Oggetto: [ID: 11282] – Comuni di Ruvo di Puglia (BA), Terlizzi (BA) e Bitonto (BA) - progetto per la realizzazione di un impianto eolico, costituito da 8 aerogeneratori di potenza unitaria pari a 7,2 MW, per una potenza complessiva di 57,6 MW, oltre ad un sistema di accumulo di potenza pari a 50 MW e incluse le opportune opere di connessione alla Rete di Trasmissione Nazionale.

Procedura: per il rilascio del Provvedimento di VIA PNIEC-PNRR, ai sensi dell'art. 23 del D. Lgs 152/2006

Proponente: RDP S.r.l.

Richiesta di integrazioni e chiarimenti ai sensi dell'art. 24 del D.Lgs. 152/2006

Fig. 4 - Cartografia dal Proponente con individuazione di BP e UCP del PPTR all'interno di un'area buffer pari a 20 km (cfr. elaborato R17 – Relazione Paesaggistica)

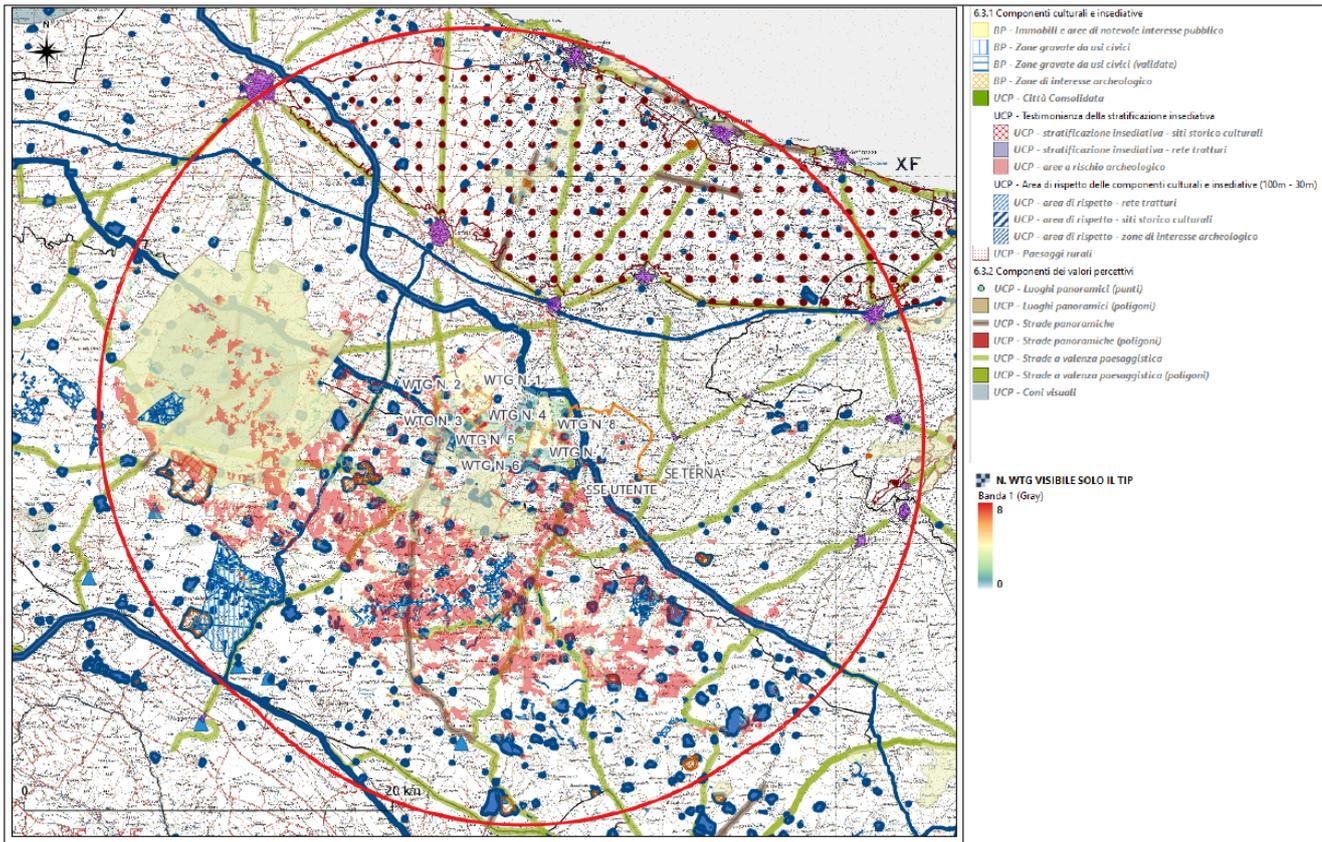
progetto con buffer di 20 Km, che si riporta a seguire, e che all'interno di tale buffer ricade anche l'UCP – Luoghi panoramici – Castel del Monte, che per la sua rilevanza necessita di ulteriori approfondimenti;

7. Shapefile dell'impianto agrivoltaico, completi di cabine e cavidotti, proiettati nel sistema di riferimento UTM WGS84 33N.
8. Fotosimulazioni dagli affacci del piano superiore di Castel del Monte, da realizzare ad alta definizione e in piena visibilità (assenza di nuvole, nebbia, foschia, ecc.) con coni visuali privi di ostacoli in primo piano.
